海棠湾3号C7-02-04地块项目

建筑方案优化对比图册

海南满天星旅业开发有限公司

2025年6月

③~①轴立面图

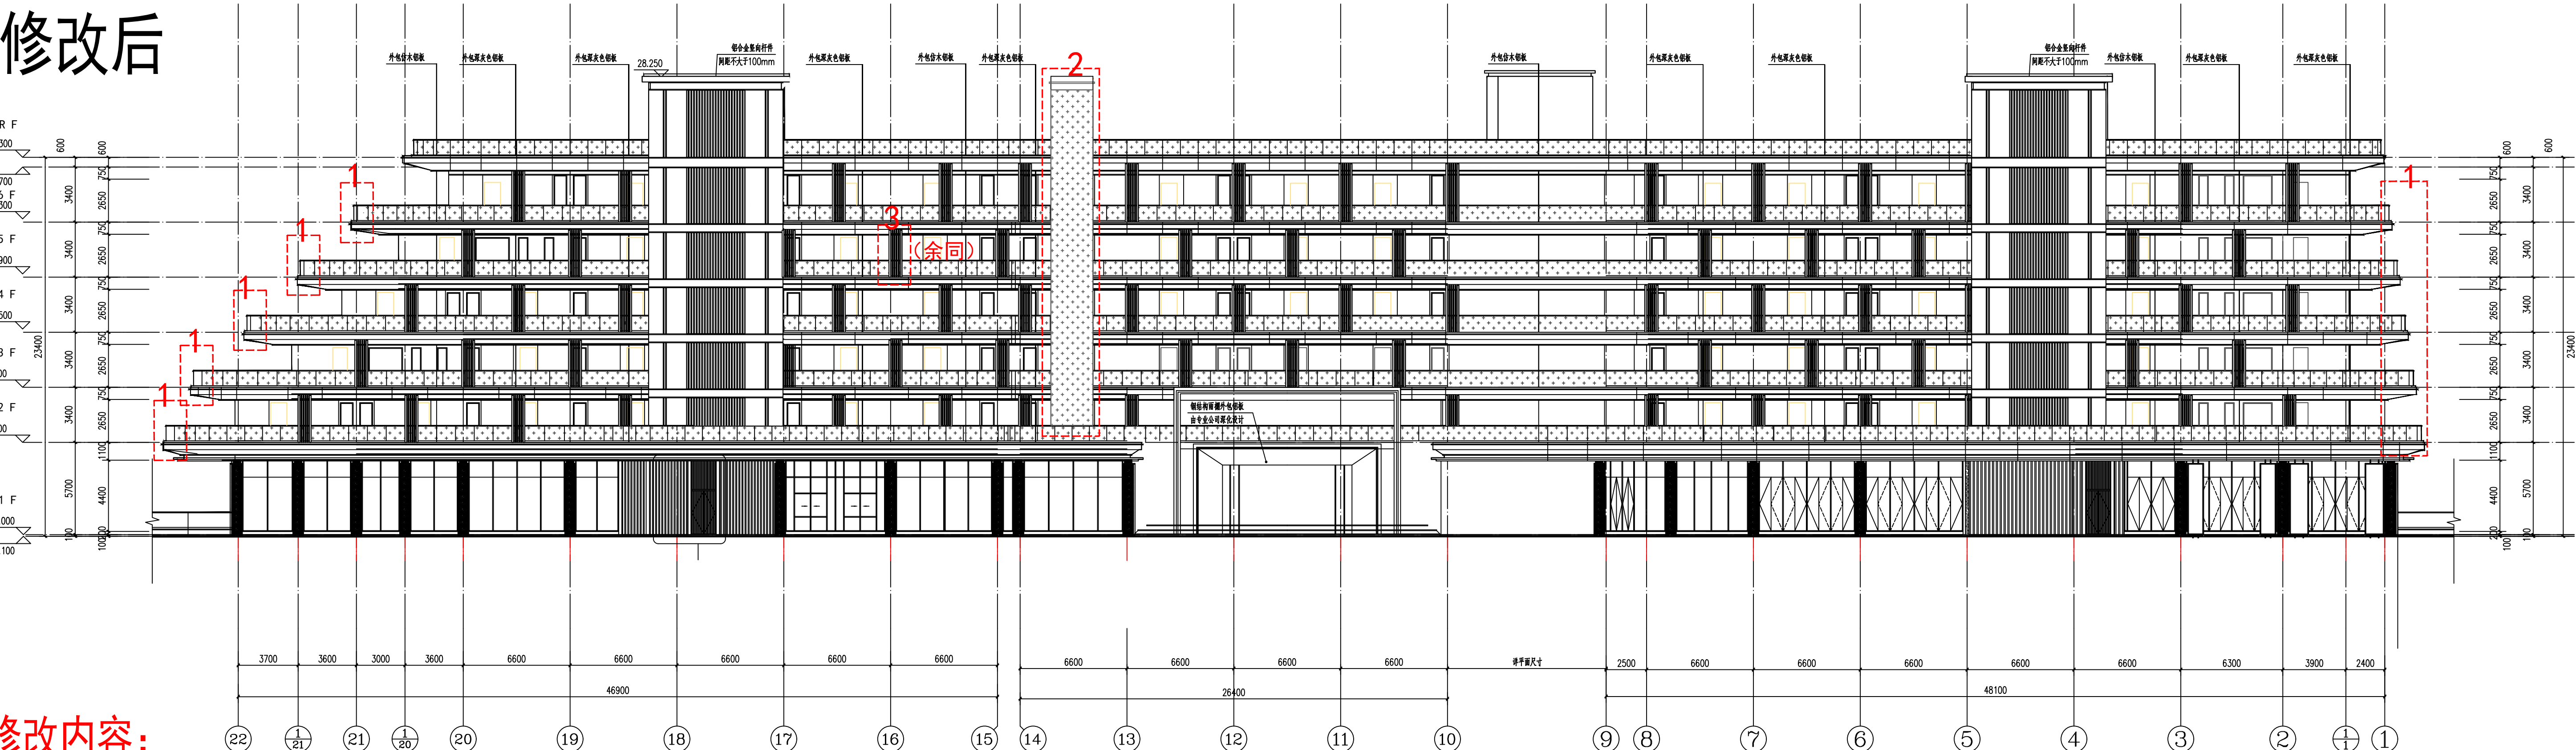
- 1、取消花池，栏板移至原花池外侧；
- 2、增加“六层专用电梯”；
- 3、装饰格栅原垂直走廊布置改为平行走廊布置；

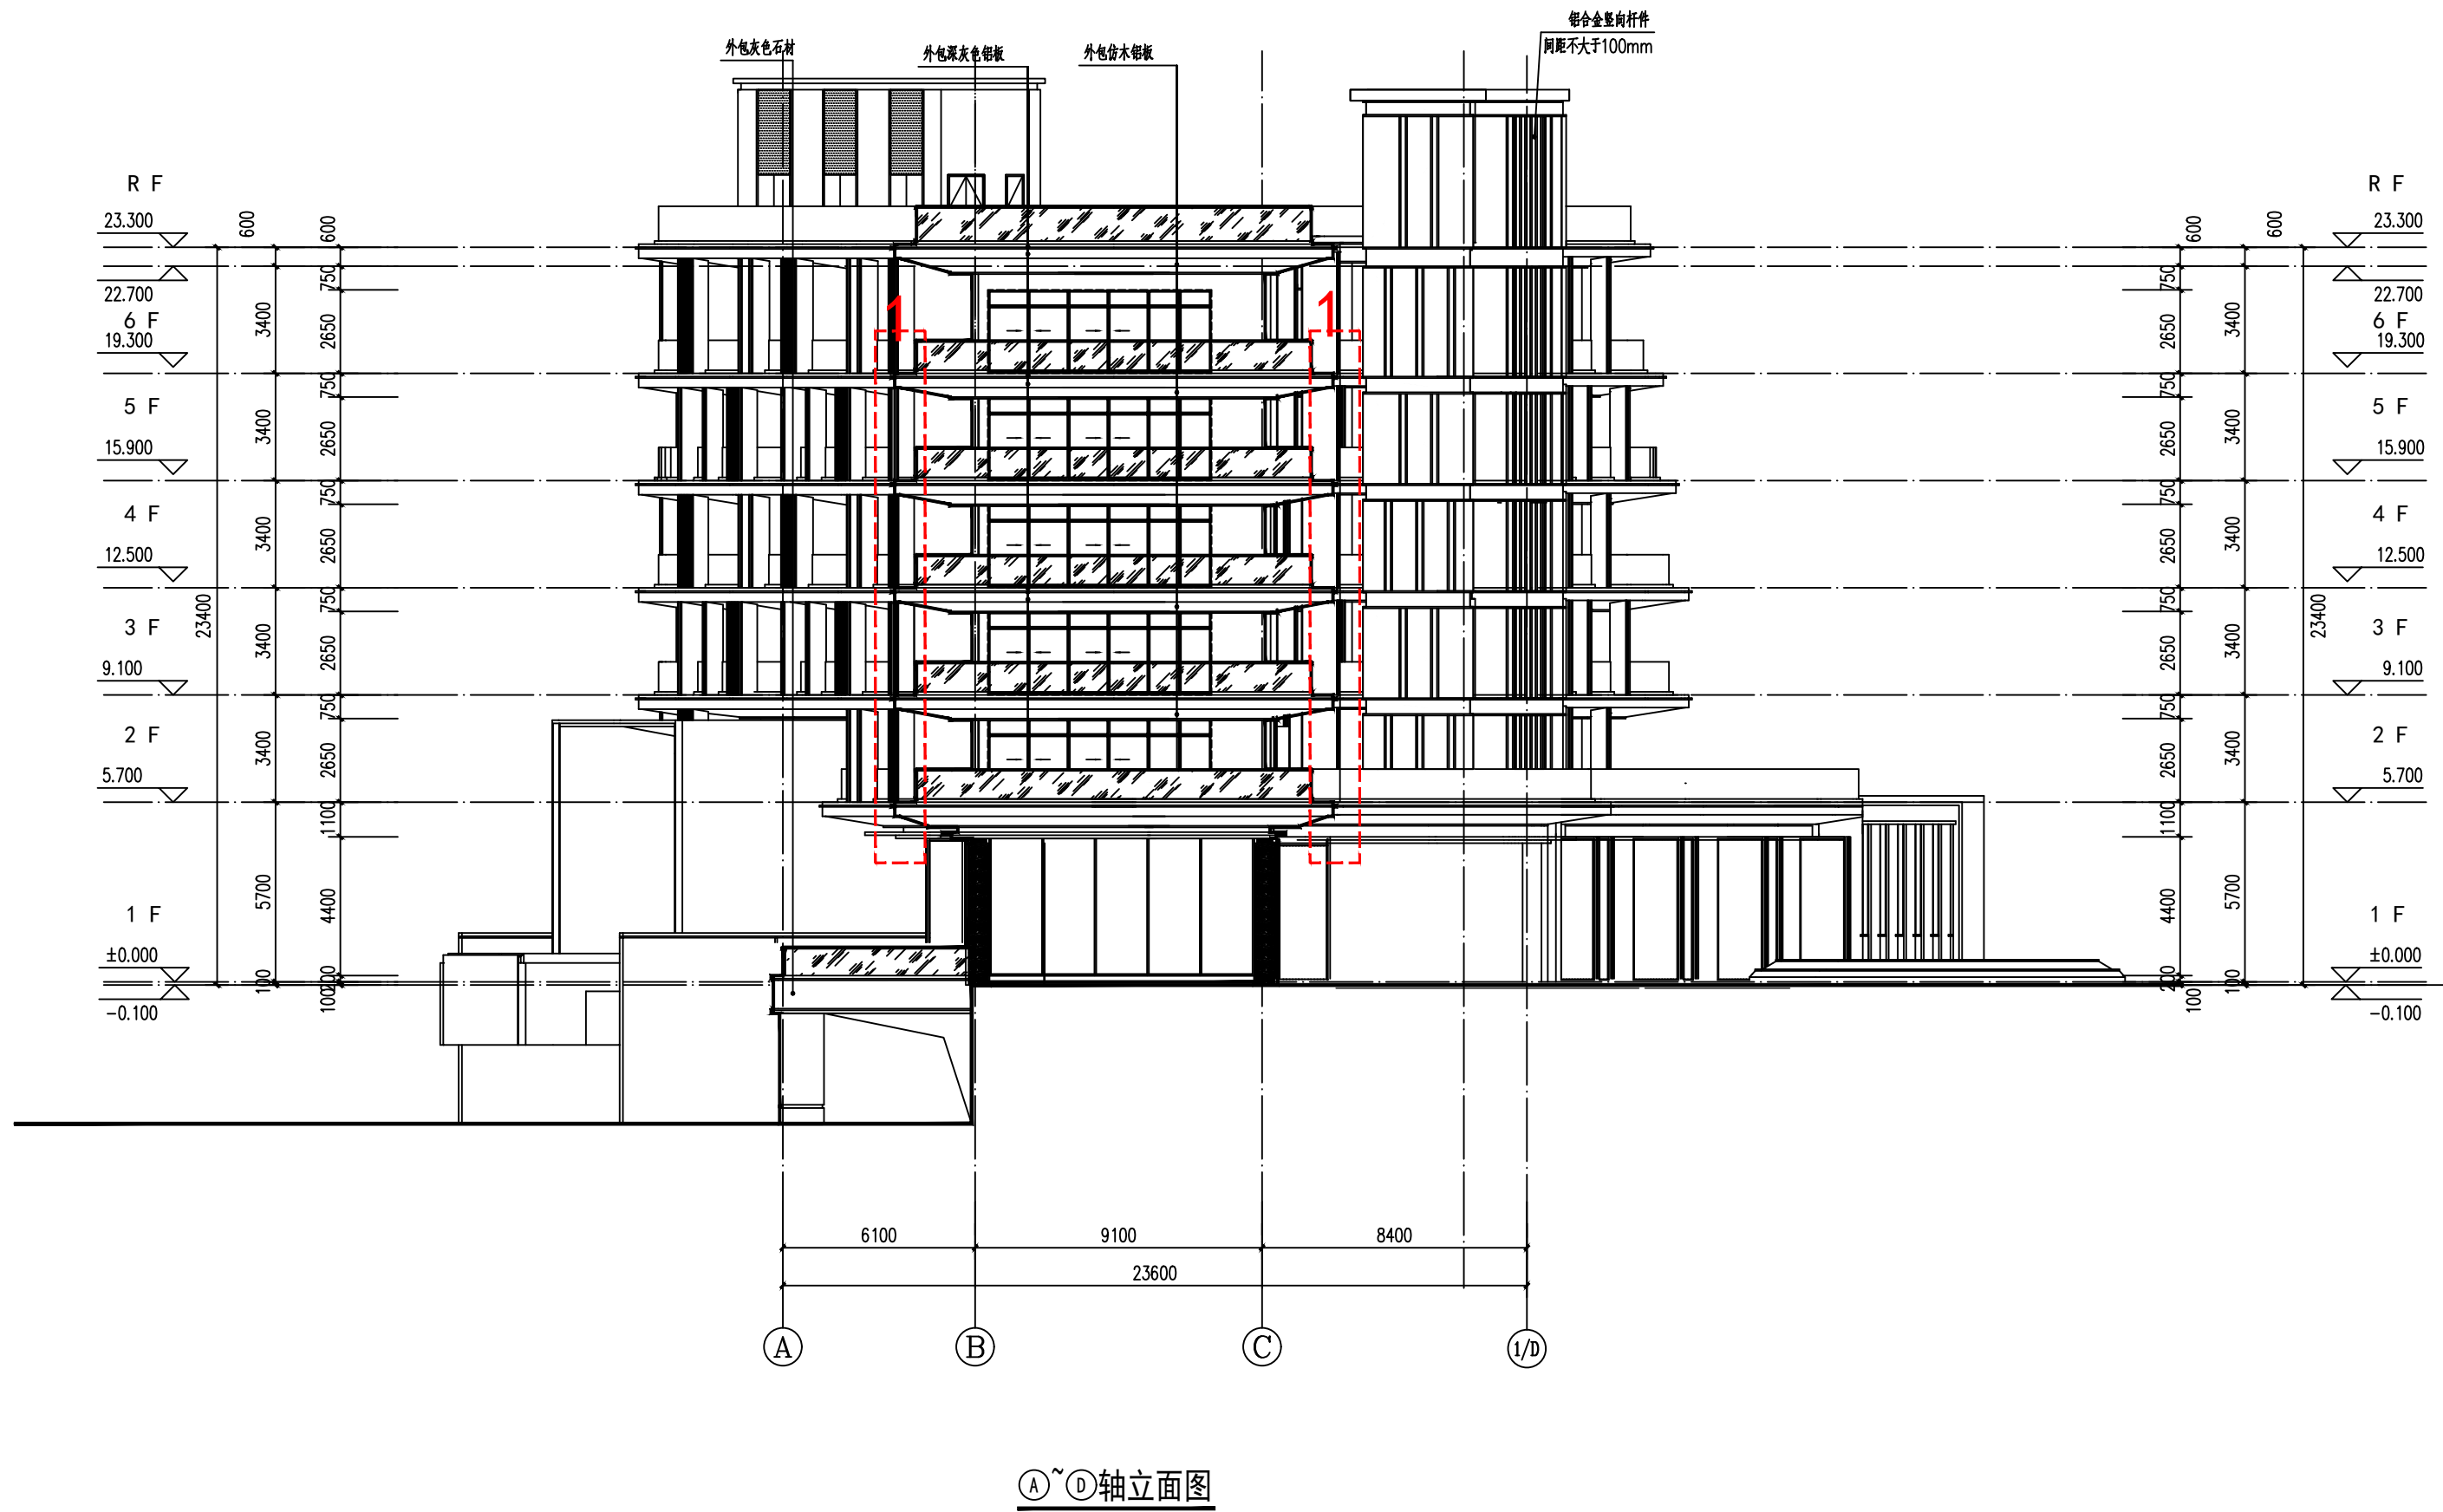
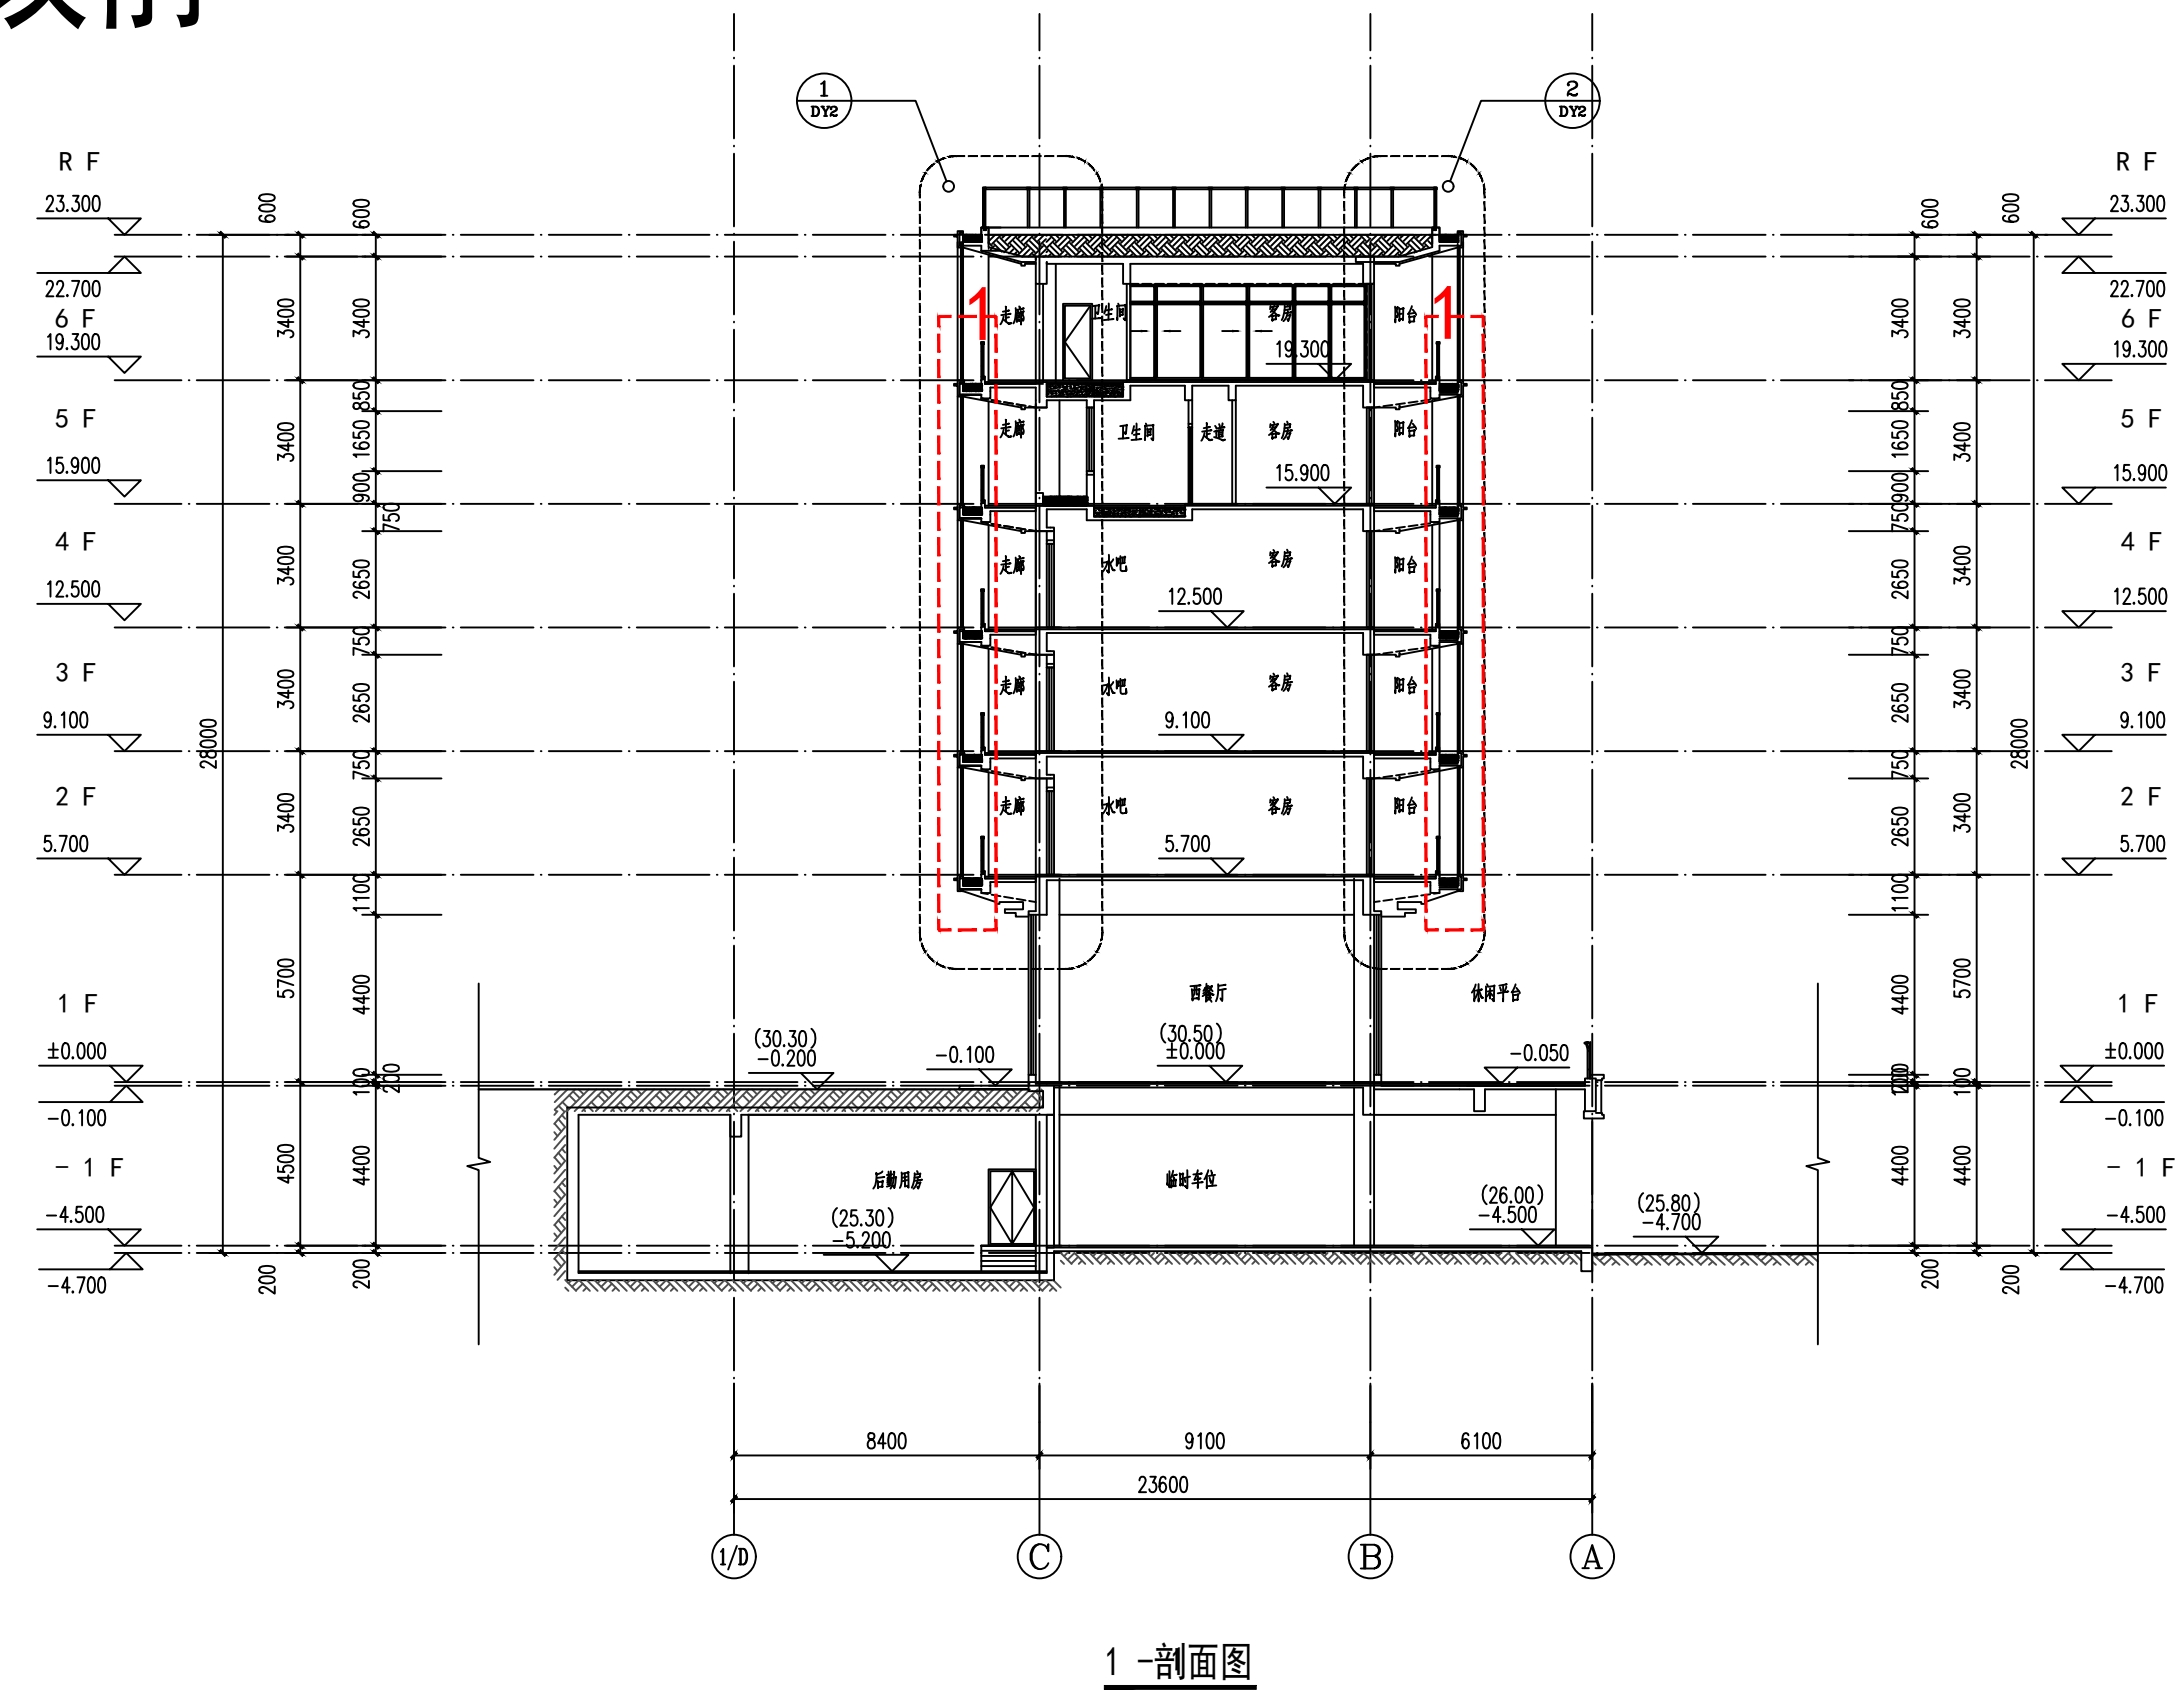
修改内容：
1、取消花池，栏板移至原花池外侧；

修改内容：
1、取消花池，栏板移至原花池外侧；
